**Resolución No. 02092**

**“POR LA CUAL SE NIEGA UN PERMISO DE VERTIMIENTOS Y SE ADOPTAN OTRAS DETERMINACIONES”**

**LA SUBDIRECCIÓN DEL RECURSO HÍDRICO Y DEL SUELO DE LA SECRETARÍA DISTRITAL DE AMBIENTE**

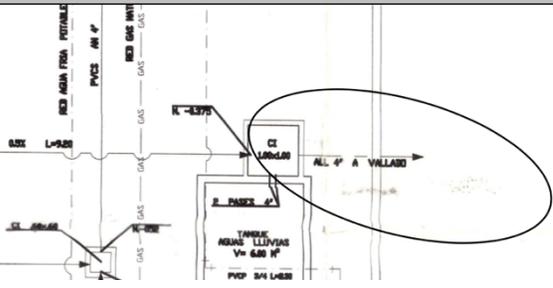
<b>EVALUACIÓN DE PERMISO DE VERTIMIENTOS</b>				
<b>No</b>	<b>OBLIGACIÓN</b>	<b>RADICADO</b>	<b>OBSERVACIÓN</b>	<b>CUMPLE</b>
	proyecto, obra o actividad.	2024ER1437 55 del 09/07/2024	Actual), donde, los propietarios de las viviendas que lo componen corresponden a los señores Wilson Pérez Ramírez (Casa 1), Yesid Ruiz Sánchez (Casa 2) y Yeimer Amado Flórez (Casa 3), y representados en la solicitud de permiso de vertimientos por el señor WILSON PÉREZ RAMÍREZ identificado con C.C. 79.040.721.  Información verificada en visita técnica el día 06/11/2024.	
7	Costo del proyecto, obra o actividad.	2024ER1437 55 del 09/07/2024	El usuario informa en el formulario de solicitud de permiso de vertimientos que el costo del proyecto es de \$ 3.968.948.000  Así mismo, en el documento denominado "Oficio alcance permiso de vertimientos", se evidencia que el usuario indica este valor en el cuadro "aplicativo para liquidación del servicio de evaluación del trámite".	Sí

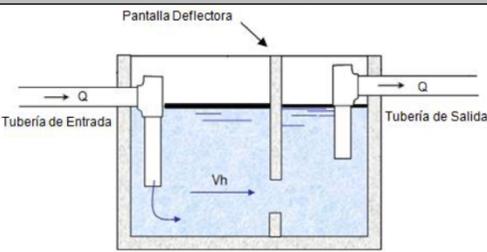
<b>EVALUACIÓN DE PERMISO DE VERTIMIENTOS</b>				
<b>No</b>	<b>OBLIGACIÓN</b>	<b>RADICADO</b>	<b>OBSERVACIÓN</b>	<b>CUMPLE</b>
			 <p>En el plano denominado "Instalaciones hidráulicas sanitarias y de gas" el usuario incluye los siguientes aspectos:</p> <ul style="list-style-type: none"> <li>• Dimensiones de las tuberías y unidades que componen el sistema de tratamiento.</li> <li>• Redes ALL.</li> <li>• Redes de ARD.</li> <li>• Cajas de inspección.</li> <li>• Se observa las dimensiones de tuberías y unidades.</li> <li>• Ubicaciones de las viviendas y portería.</li> </ul> <p><b><u>NOTA: Se concluye que el usuario presenta parcialmente lo correspondiente a este requisito, registrando inconsistencias frente a lo evidenciado en campo el 06/11/24, por tanto, no da satisfacción al mismo.</u></b></p>	
11	Nombre de la fuente receptora del vertimiento indicando la cuenca hidrográfica a la que pertenece.	2024ER1437 55 del 09/07/2024	<p>El usuario relaciona en el formulario de solicitud de permiso que el vertimiento es hacia la acequia.</p> <p>Durante la visita técnica realizada el día 06/11/2024, se indicó por parte de la persona que acompaña el recorrido que la descarga se realiza a fuente superficial – acequia KR 65 cómo se ilustra en la fotografía No. 10. No obstante, es importante aclarar que, en el documento aportado por el usuario, denominado "Evaluación Ambiental del Vertimiento" se relaciona el punto de descarga al costado contrario al señalado durante la visita, tal cómo se muestra a continuación.</p>	No

EVALUACIÓN DE PERMISO DE VERTIMIENTOS				
No	OBLIGACIÓN	RADICADO	OBSERVACIÓN	CUMPLE
			 <p><b>NOTA:</b> De acuerdo con lo anterior, el presente requisito se encuentra inconcluso debido a la inconsistencia frente al punto reportado en la visita técnica 06/11/24 y lo descrito en la documentación aportada, por tanto, se establece la no concordancia de la información.</p>	
12	Caudal de la descarga expresada en litros por segundo.	2023ER2855 48 del 04/12/2023 2024ER1437 55 del 09/07/2024	El usuario informa en formulario, caracterización y memorias técnicas que el caudal es de 1,5467 L/s.	Sí
13	Frecuencia de la descarga expresada en días por mes.	2023ER2855 48 del 04/12/2023 2024ER1437 55 del 09/07/2024	El usuario informa en formulario, memorias técnicas y caracterización que la frecuencia es de 30 días/mes.	Sí

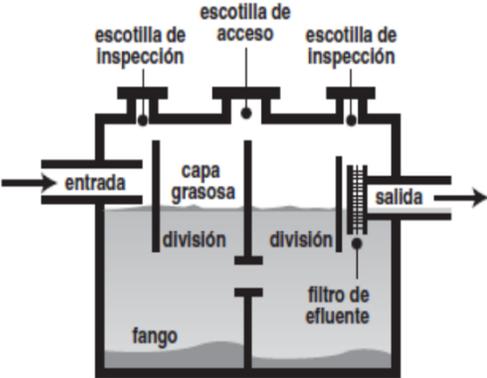
<b>EVALUACIÓN DE PERMISO DE VERTIMIENTOS</b>				
<b>No</b>	<b>OBLIGACIÓN</b>	<b>RADICADO</b>	<b>OBSERVACIÓN</b>	<b>CUMPLE</b>
14	Tiempo de la descarga en horas por día.	2023ER2855 48 del 04/12/2023  2024ER1437 55 del 09/07/2024	El usuario informa en formulario, caracterización y en memorias técnicas que el tiempo de descarga es de 8 h/día.  De acuerdo con lo anterior, se infiere que la descarga es controlada teniendo en cuenta que al finalizar el sistema tratamiento se ubica un tanque de bombeo (Ver fotografía No. 9), lo que potencialmente podría justificar dicho tiempo de descarga.	Sí
15	Tipo de flujo de la descarga indicando si es continuo o intermitente.	2023ER2855 48 del 04/12/2023  2024ER1437 55 del 09/07/2024	El usuario informa en formulario, caracterización y en memorias técnicas que el tipo de flujo es intermitente.	Sí
16	Caracterización actual del vertimiento existente o estado final previsto para el vertimiento proyectado de conformidad con la norma de vertimientos vigente.	2023ER2855 48 del 04/12/2023	El usuario presenta informe de caracterización de vertimientos, con los parámetros y valores establecidos en la Resolución 0631 de 2015 y Resolución 3956 de 2009 aplicable por rigor subsidiario, la cual es evaluada en el numeral 4.4. del presente documento.  No obstante, una vez se evalúa el informe de QHSE ASESORÍA E INGENIERÍA AMBIENTAL SAS, donde se presenta el análisis de resultados por parte del laboratorio CIAN CONSULTORIA Y SERVICIOS AMBIENTALES responsable del monitoreo, se encontró que la caracterización <b>INCUMPLE</b> con los límites máximos permisibles que establece la Resolución 0631 de 2015 para el parámetro <b>DBO<sub>5</sub></b> , dado que, excede el tope máximo permitido por la norma de calidad.	No

17	Ubicación, descripción de la operación del sistema, memorias técnicas y diseños de ingeniería conceptual y	2023ER2855 48 del 04/12/2023  2024ER1437 55 del 09/07/2024	El usuario remite documento denominado "Memorias Técnicas" y en la cual se presenta lo siguiente:  <b>Descripción del sistema de tratamiento</b>  Las ARD son las que se generan en las baterías sanitarias y en las labores de limpieza de las unidades habitacionales. Las ARD se envían por	No

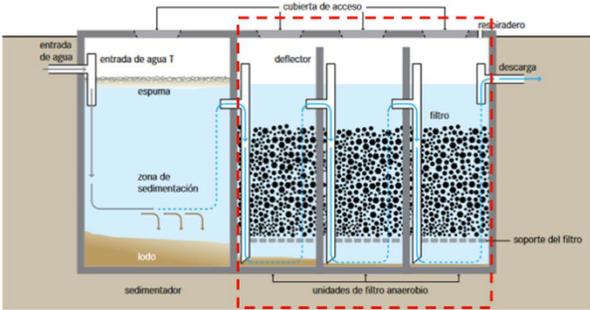
<b>EVALUACIÓN DE PERMISO DE VERTIMIENTOS</b>				
<b>No</b>	<b>OBLIGACIÓN</b>	<b>RADICADO</b>	<b>OBSERVACIÓN</b>	<b>CUMPLE</b>
	<i>básica, planos de detalle del sistema de tratamiento y condiciones de eficiencia del sistema.</i>		<p><i>una línea a una trampa de grasas, de ahí pasan al tanque séptico y filtro anaerobio y finalmente las aguas tratadas se evacuan al vallado, en términos generales, por unas cámaras cerradas a donde llegan los residuos líquidos, se facilita la descomposición y la separación de la materia orgánica por acción de las bacterias de estos residuos líquidos.</i></p> <p><b><u>Tratamiento Preliminar</u></b></p> <p><i>El tratamiento preliminar está compuesto por el desengrasado. El objetivo primordial del tratamiento es el de remover basuras y material flotante presentes en el afluente.</i></p> <p><b><u>Trampa de grasas</u></b></p> <p><i>Las aguas grises provenientes de las cocinas y zonas de lavandería se pretratan en la unidad de trampa de grasas, que está conformada por tanques pequeños de flotación donde la grasa sale a la superficie, y es retenida mientras el agua aclarada sale por una descarga inferior. No lleva partes mecánicas y se localizan lo más cerca posible de la fuente de agua residual y aguas arriba de cualquier otra unidad que requiera este dispositivo para prevenir problemas de obstrucción, adherencia a piezas especiales, acumulación en las unidades de tratamiento y malos olores. Debe tenerse en cuenta que independientemente de su localización, deben existir condiciones favorables para la retención y remoción de las grasas.</i></p>
